**AVIS DU COMITÉ MIXTE (COMPOSÉ DES MEMBRES DU
CONSEIL DU PATRIMOINE DE MONTRÉAL ET DU COMITÉ JACQUES-VIGER)**

**Modification du Plan d'urbanisme
rue Sainte-Catherine, entre les rues du Fort et Guy**

AC18-VM-01

Modification des hauteurs et de la densité maximales prescrites au Plan d'urbanisme. Source : Arrondissement de Ville-Marie

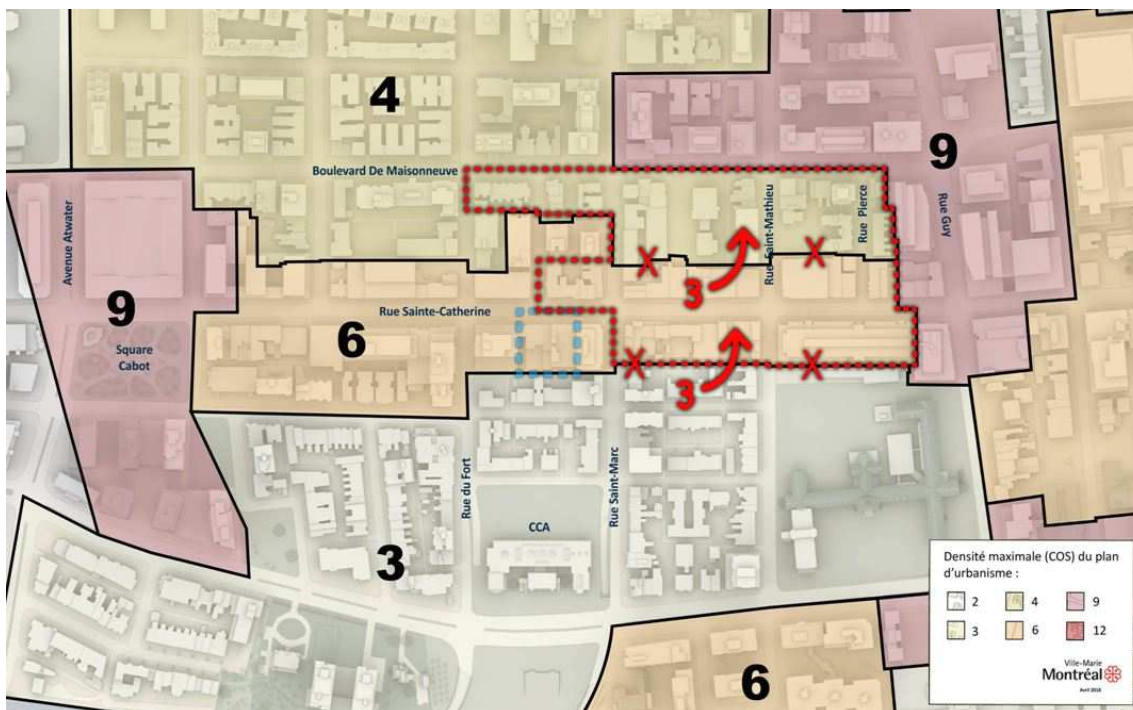
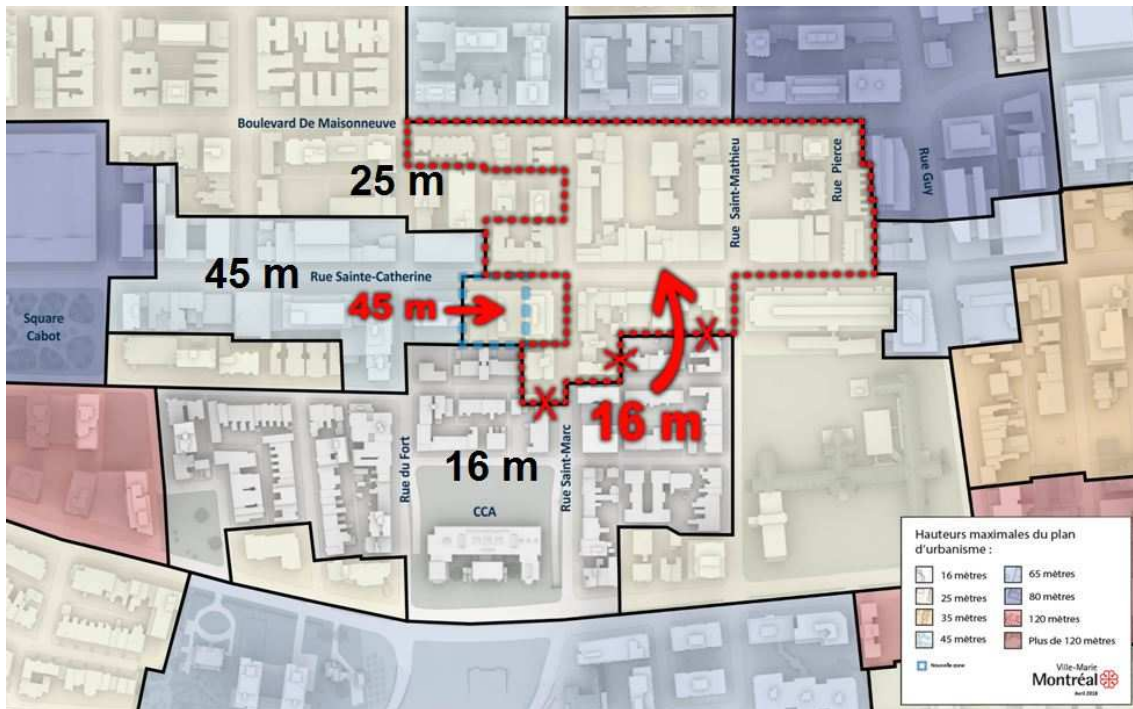
En lien avec ce qui précède, le comité encourage l'Arrondissement à poursuivre la protection de la diversité des gabarits de ce secteur. Il recommande dans ce cadre d'envisager la diminution des hauteurs permises sur la frange nord de la rue Sainte-Catherine, entre les rues du Fort et Chomedey, qui présente des immeubles de deux à quatre étages. Ceci afin de maintenir une rythmique dans l'alternance des gabarits en bordure de la rue Sainte-Catherine et de préserver le cadre de vie des maisons en rangée de la rue Chomedey.

Le comité mixte, composé du Conseil du patrimoine de Montréal et du Comité Jacques-Viger, émet un avis favorable à la demande de modification des hauteurs et des densités prescrites au Plan d'urbanisme pour un secteur situé en bordure de la rue Sainte-Catherine, entre les rues du Fort et Guy. Il appuie l'Arrondissement dans cette démarche, qui va permettre de diminuer la pression induite sur le bâti historique de faible gabarit qui subsiste dans le secteur. Dans la même perspective, il recommande d'envisager de réduire également les hauteurs permises sur la frange nord de la rue Sainte-Catherine, entre les rues du Fort et Chomedey.
